CONSEJERÍA PARA LA TRANSICIÓN ECOLÓGICA Y SOSTENIBILIDAD

RESOLUCIÓN de 17 de marzo de 2022, de la Dirección General de Sostenibilidad, por la que se formula declaración de impacto ambiental del proyecto parque eólico "Castillejo" de 22,5 MW e infraestructura de evacuación eléctrica asociada, en los términos municipales de Robledillo de Trujillo, Zarza de Montánchez y Santa Ana (Cáceres). (2022060867)

Figura. 1. Imagen de la situación del Parque Eólico “Castillejo” respecto a las ZEPAS, ZEC e IBA. En verde (ZEPA), en naranja (ZEC).

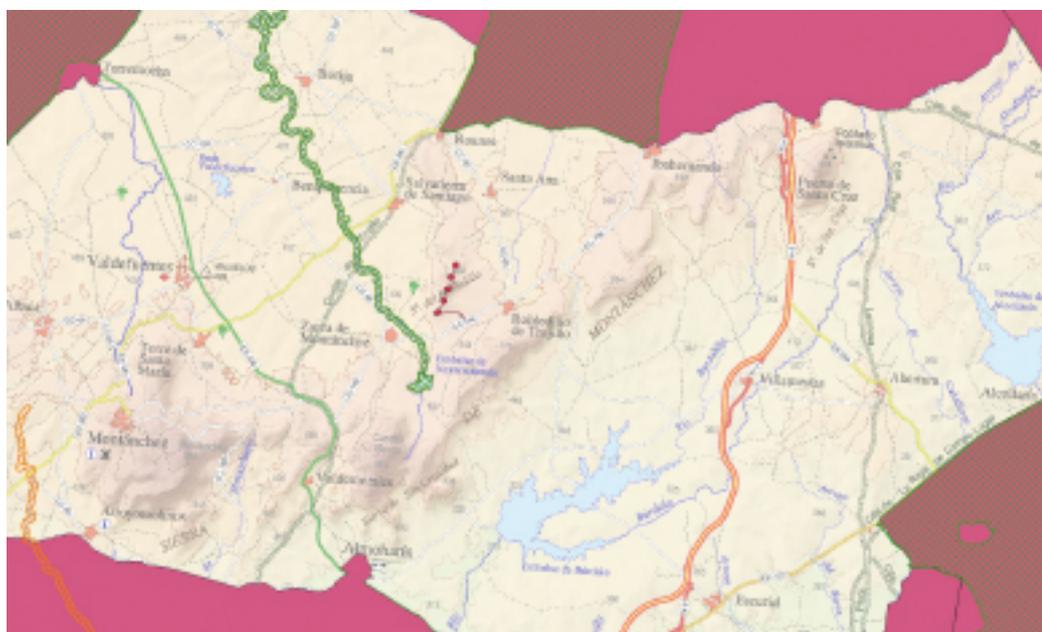
- Zona de Especial Protección de Aves (ZEPA) "Riveros del Almonte" (ES0000356) y Zona Especial de Conservación (ZEC) "Río Almonte" (ES0000356), a 1 km al Este de los aerogeneradores y línea de evacuación. Según la zonificación establecida en su Plan de Gestión, las actuaciones se proyectan en Zona de Alto Interés (ZAI) y Zona de Interés (ZI) (Figua 1).

Figura 3. Mapa de densidad de las principales especies de avifauna que ocupan el entorno del parque eólico "Castillejo" según los datos presentados por el Promotor.

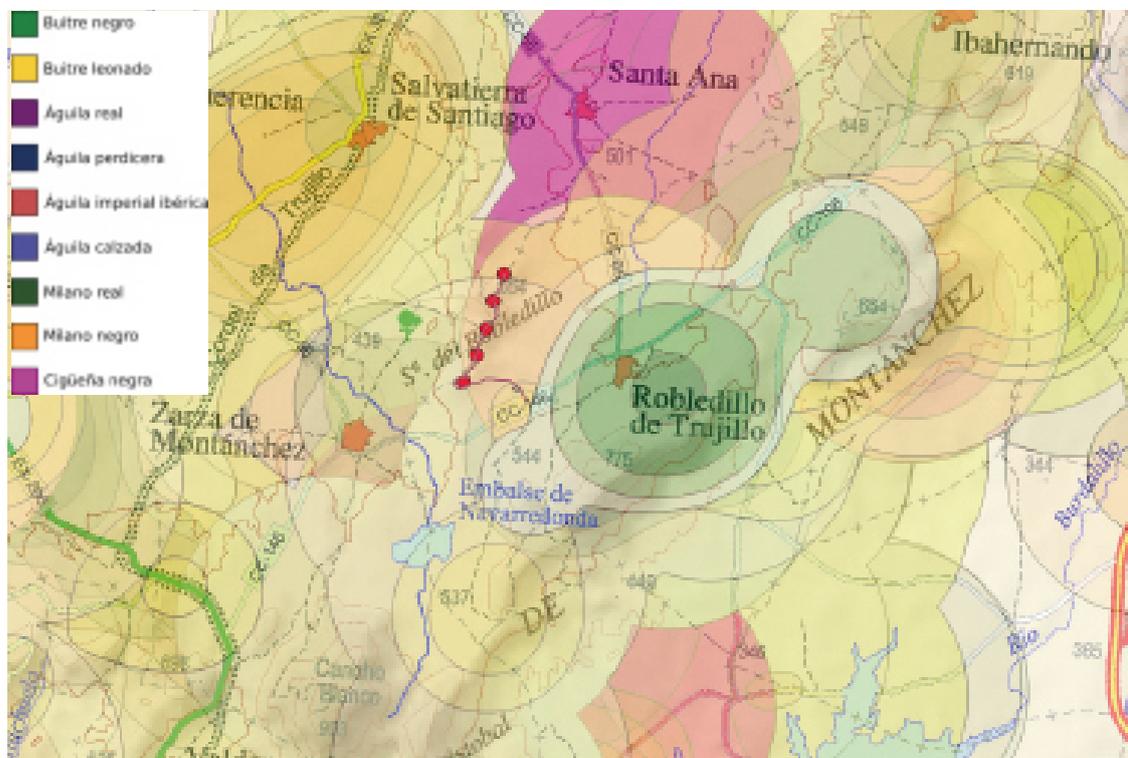
Por tanto, la presencia en el área de estudio de especies protegidas nidificantes, que además son elementos clave por las que se declararon las ZEPAS próximas, y de importantes poblaciones de rapaces, todas ellas en algún estado de protección o amenazadas, indican la existencia de un alto riesgo para su estado de conservación y una muy

probable fragmentación del hábitat de muchas ellas, afectando críticamente a su estado de conservación (Figura 3).

Figura 4. Posición de las infraestructuras proyectadas en el ámbito de estudio. Posición de las infraestructuras proyectadas en el ámbito de estudio: Parques eólicos "Aljares", "Castillejo", "Astorgano", "Montánchez" y línea de alta tensión común.

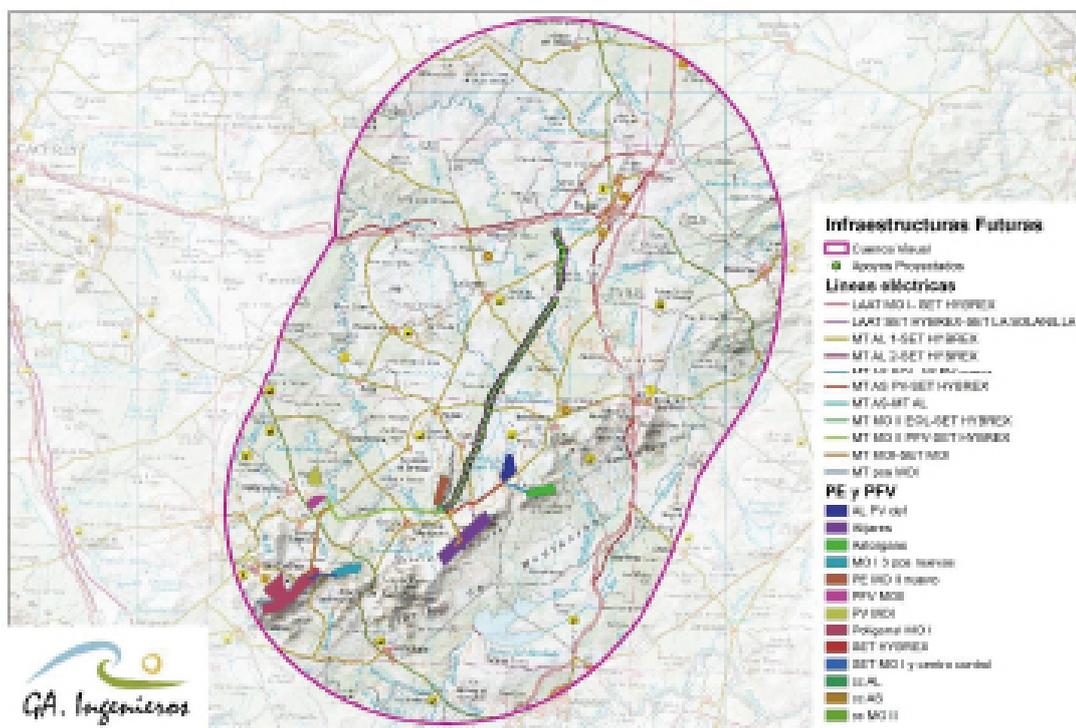
Por otra parte, la línea de evacuación común a las plantas eólicas Alijares, Astorgano, Castillejo y Montánchez, objeto del proyecto "SET Colectora Hybrex y la LAAT 220 kV de SET Colectora Hybrex SET Solanilla", atraviesa durante unos 12,5 km, la ZEPA "Llanos de Trujillo" (ES0000332) y dos de sus apoyos se ubican en la ZEC "Río Almonte" (ES4320018). Según la zonificación establecida en su Plan de Gestión, las actuaciones se proyectan en Zonas de Interés Prioritario (ZIP), Zonas de Alto Interés (ZAI) y Zonas de Interés (ZI). Además, la línea atraviesa durante unos 13,7 Km la zona IBA 296 "Trujillo - Torrecillas de la Tiesa" (Figura 4). Esta planificación, implica una amplificación de los efectos sinérgicos y acumulativos que pueden resultar críticos a corto y medio plazo para los valores de la Red Natura afectados por el proyecto.
